改善箇所説明図

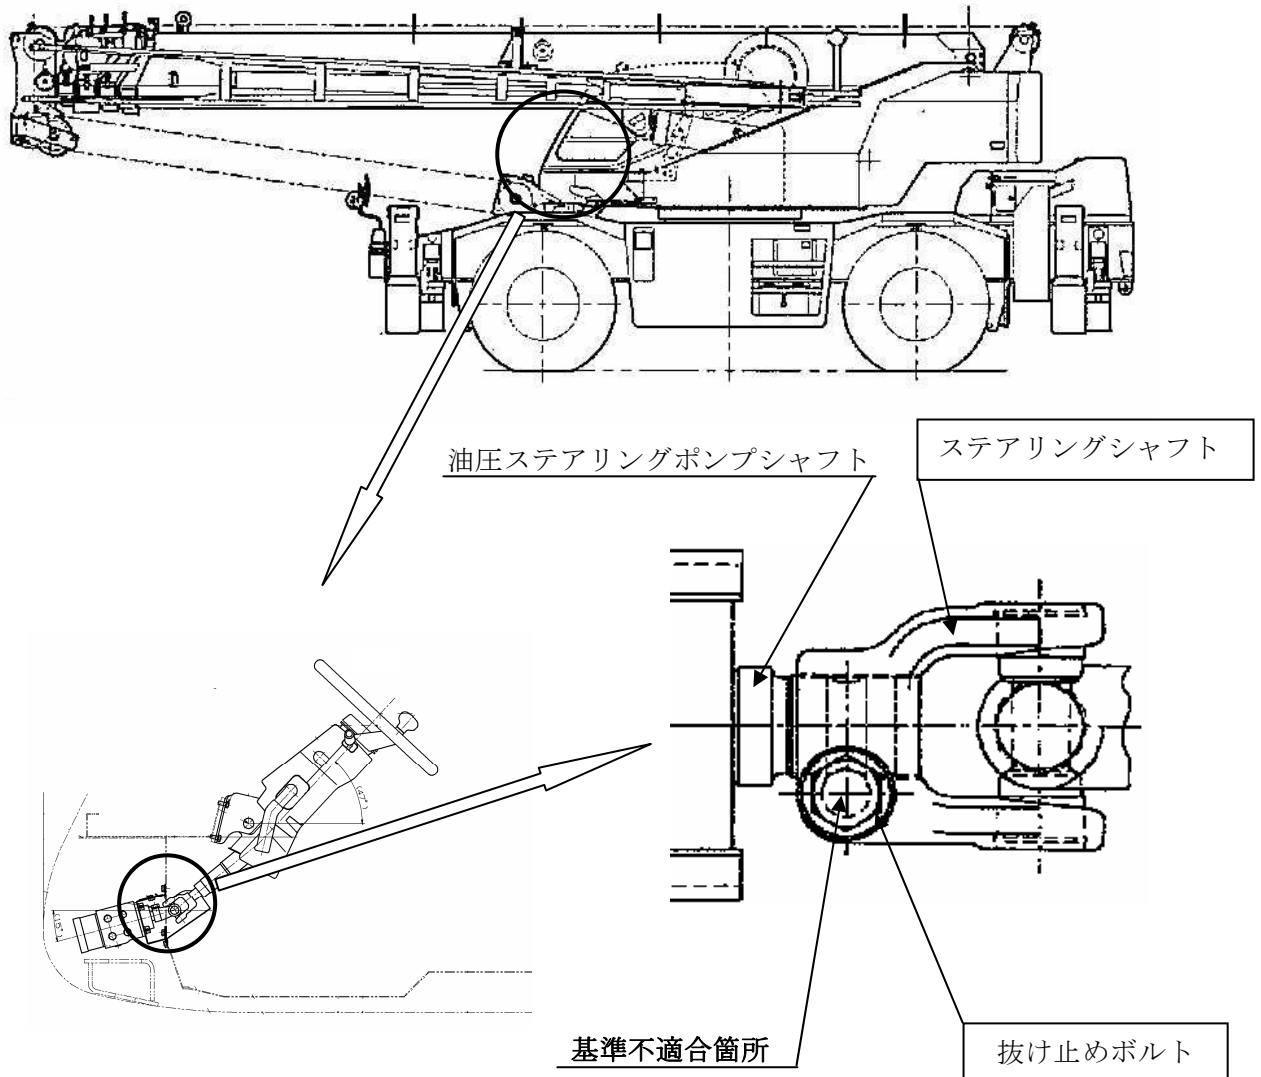
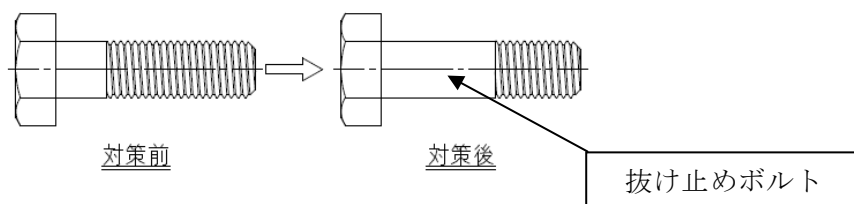
基準不適合箇所

かじ取り装置のステアリングシャフトと油圧ステアリングポンプシャフトの連結部において、ステアリングシャフトの抜け止めボルト穴の加工が不適切なため、抜け止めボルトと油圧ステアリングポンプシャフトの抜け止め溝との掛かりが不足している場合がある。このため、ハンドル位置調整の際、当該連結部が外れ、最悪の場合、ステアリング操作が不能となるおそれがある。

改善内容

全車両、抜け止めボルトの掛かり代を点検し、不適切なものについてはステアリングシャフトを良品に交換する。

また、抜け止めボルトと抜け止め溝との掛かりを確実にするため、抜け止めボルトを対策品と交換する。

識別：交換したボルトに白色ペイントを塗布する
